Mémoire en réponse à l'avis délibéré de la Mission Régionale d'Autorité Environnementale PACA sur le projet de ZAC VARECOPOLE au Cannet des Maures (2^{ème} avis), dans le cadre de la cadre de l'AEU et de la DUP, du 8 février 2024

COMMUNAUTÉ DE COMMUNES CŒUR DU VAR

Le présent rapport constitue le mémoire en réponse à l'avis de la Mission Régionale d'Autorité Environnementale (MRAE) Provence Alpes Côte d'Azur n° 2024APPACA7/3626 du 8 février 2024.

Figure 8 : Localisation des différents espaces verts intégrés dans le plan de gestion différencié de la ZAC

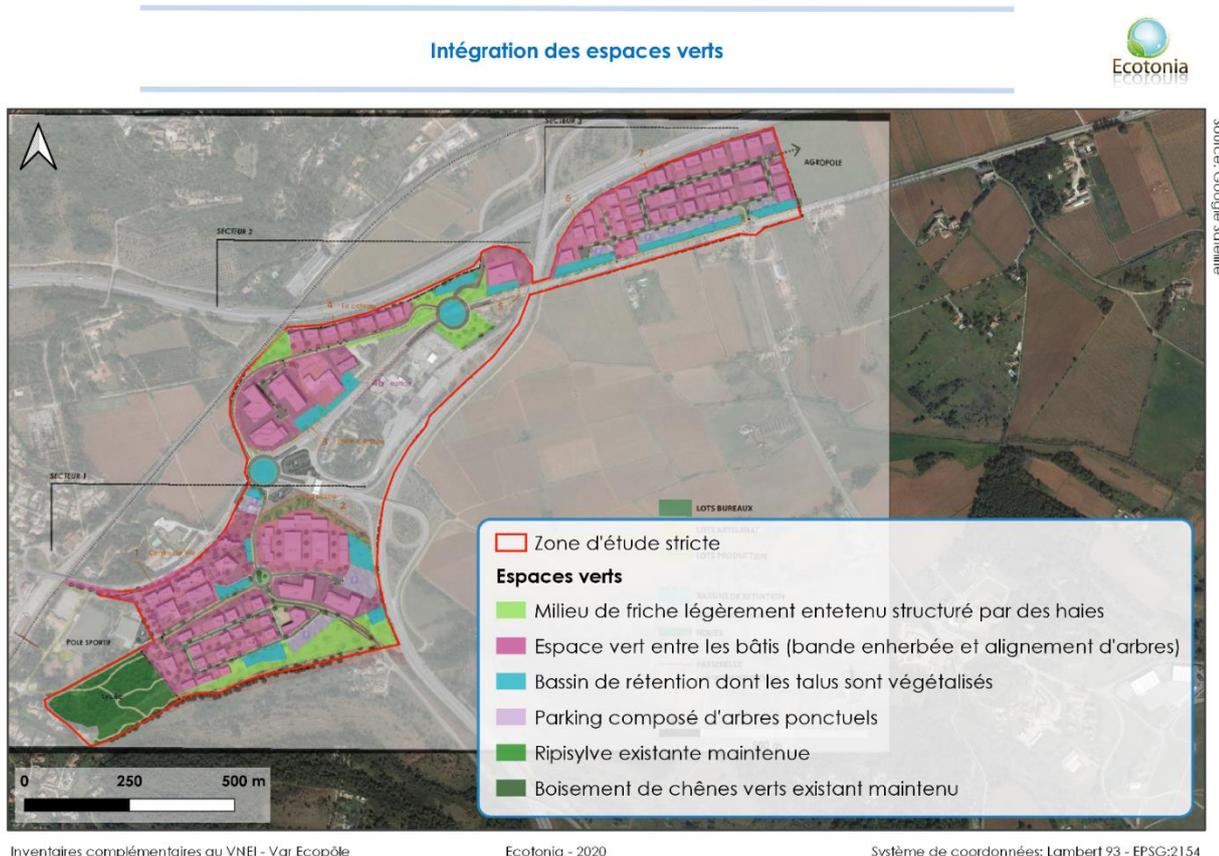
La MRAe recommande d'analyser de façon plus détaillée les incidences du projet sur les continuités écologiques du secteur de projet, afin d'assurer, à l'aide de mesures appropriées, le maintien ou le renforcement de tous les corridors écologiques potentiellement affectés, y compris la trame noire.

Ainsi différentes natures d'espaces verts ont été définies, suivant leur localisation et la fonctionnalité souhaitée. Ces divers espaces verts sont les suivants :

- **La surface cumulée de ces espaces verts ou naturels est d'environ 34 ha et l'ensemble du site d'étude fait 63 ha. Ainsi, 54% du site est entièrement conçu autour de l'intégration paysagère.**

- **A l'échelle des 54 ha du périmètre de la ZAC, ce sont près de 35 % qui seront réservés à des espaces végétalisés.**

Extrait Google Map – Visualisation de la STEP du Cannet des maures et du poste de relevage

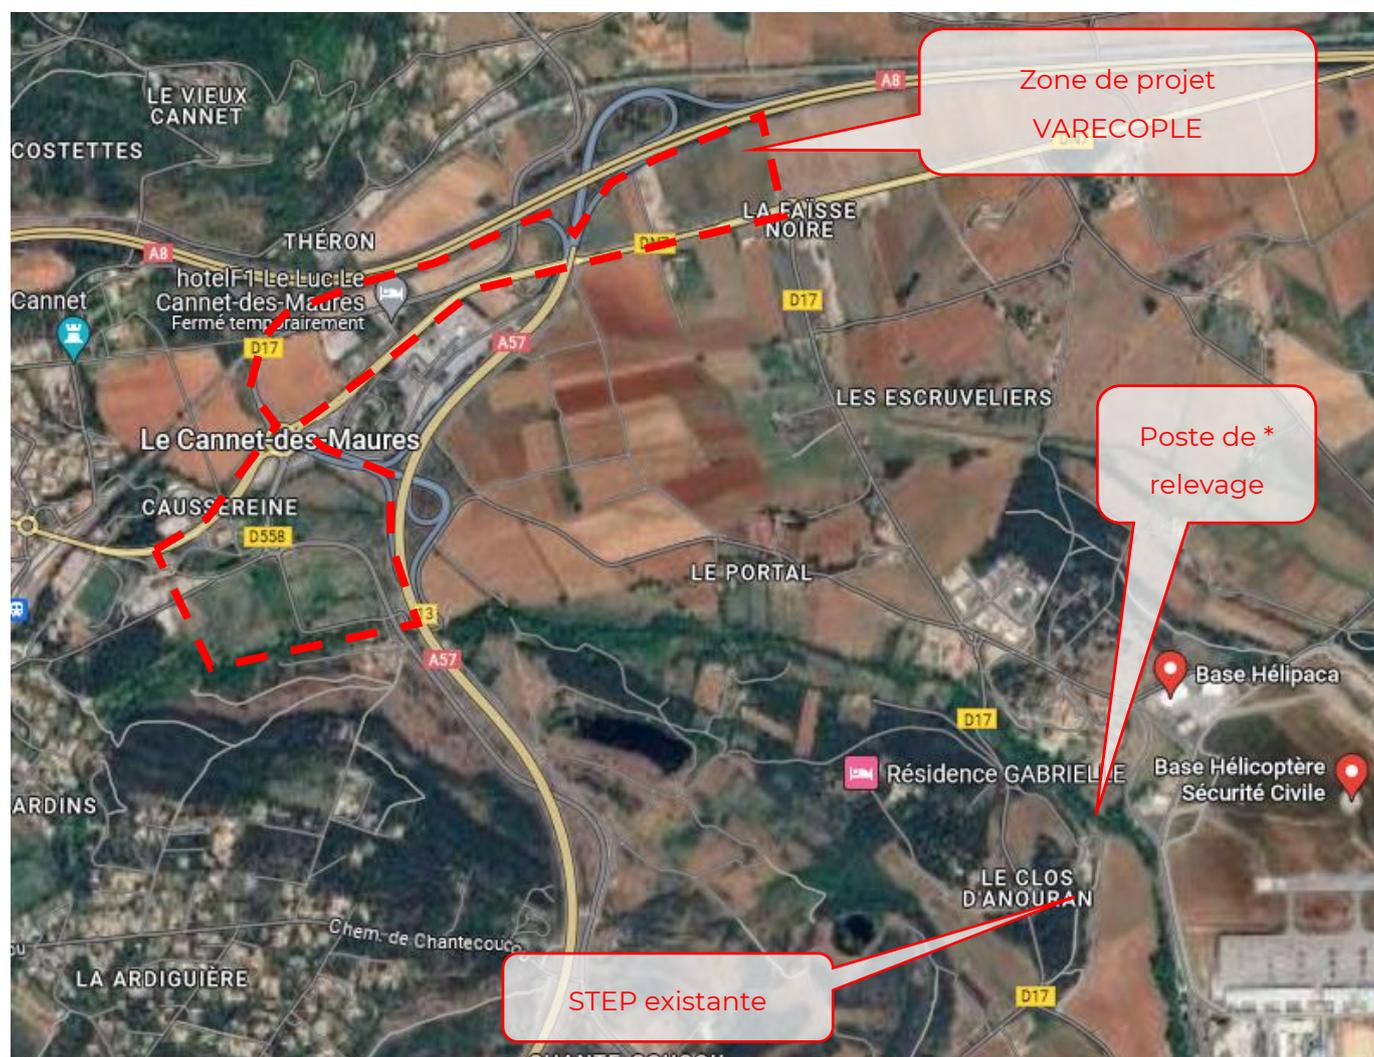
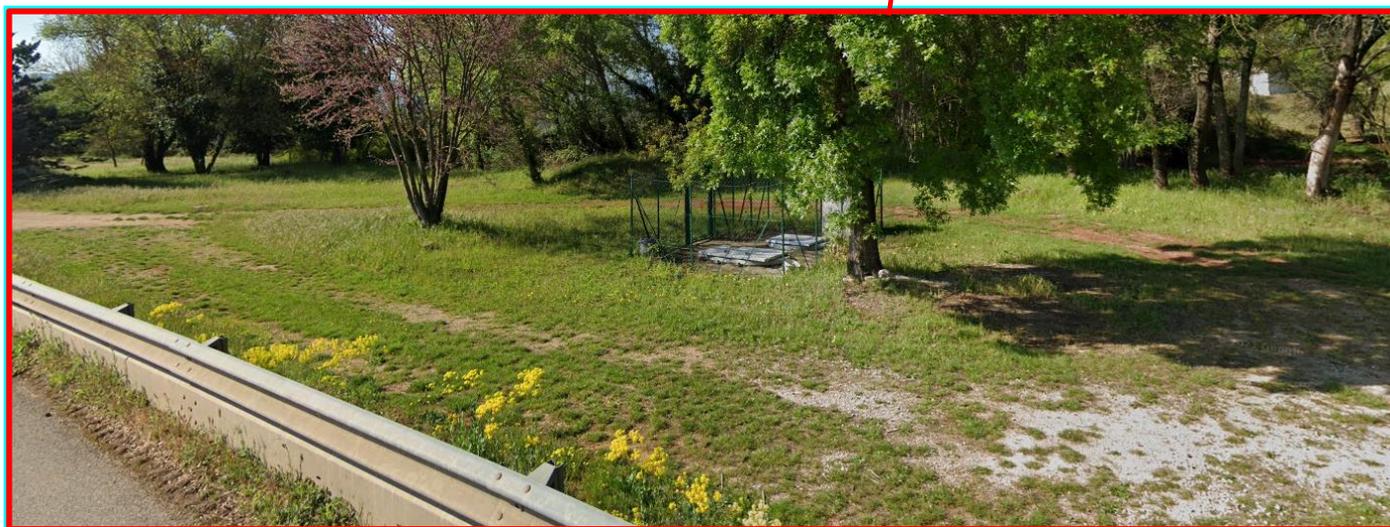
La MRAe recommande de préciser les modalités de raccordement au réseau public d'eaux usées, qui constitue un préalable indispensable à la réalisation du projet.

Il est prévu le raccordement de la ZAC sur le réseau communal existant en respect des réglementations en vigueur. Au regard des besoins de la ZAC et du développement communal à venir, le poste de relevage va être renforcé et la station d'épuration étendue : le schéma directeur d'assainissement est en cours d'élaboration, des échanges avec le Syndicat ont été effectués afin que la totalité des besoins de la ZAC soit pris en compte dans le dimensionnement.

Les travaux de renforcement du réseau d'eaux usées sera réalisé en parallèle des travaux d'aménagement de la ZAC afin que les constructions bénéficient de la desserte en réseaux nécessaires pour leur mise en service.

Localisation des tests de perméabilité « K » réalisés sur le secteur 1 de la ZAC VARECOPOLE

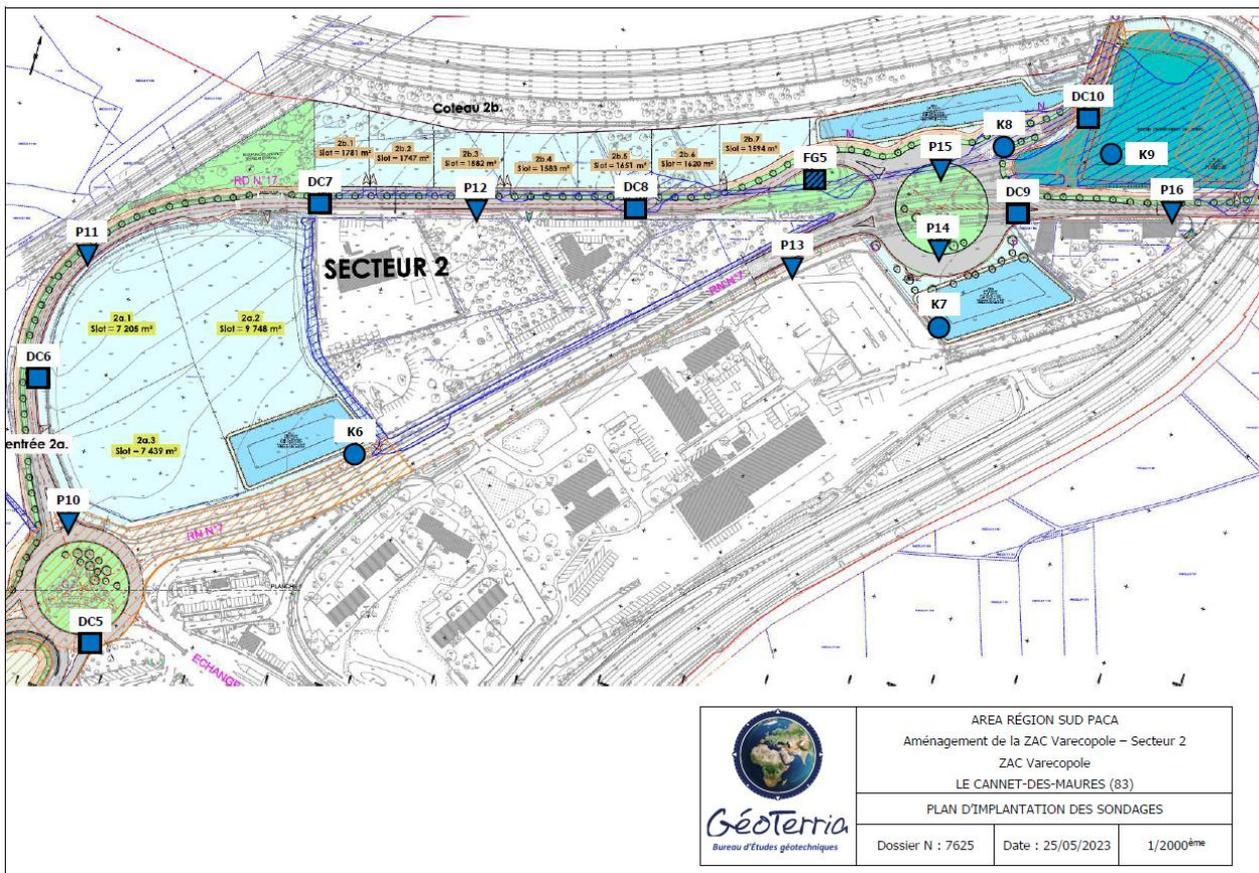
La MRAe recommande de préciser la perméabilité des sols pour mieux caractériser le risque de pollution de la nappe et de définir les modalités techniques complémentaires de prévention des infiltrations au niveau des ouvrages de collecte et de traitement des eaux pluviales.

Cette hypothèse a pu être vérifiée par les études géotechniques G2 PRO menées par le BET Géoterra à la demande de l'AREA Région Sud PACA dans le cadre des études d'aménagement de la ZAC VARECOPOLE. Ces études remises le 25 mai 2023 soulignent la nature argilo-limoneuse de l'ensemble du site.

Treize essais de perméabilité numéroté K1 à K13 ont été répartis sur les 3 secteurs d'opération. Ils ont été réalisés dans les sondages à la mini pelle K1 à K13 descendus entre 0,70 et 2,60 m de profondeur. L'un d'eux, le test K1, fut jugé non représentatif du milieu naturel ayant été réalisé dans de remblais graveleux rapportés.

Bien que les valeurs de ces tests ne caractérisent que des fouilles ponctuelles, l'homogénéité des résultats laissent penser que la perméabilité de l'ensemble de la zone de projet est moyenne à faible.
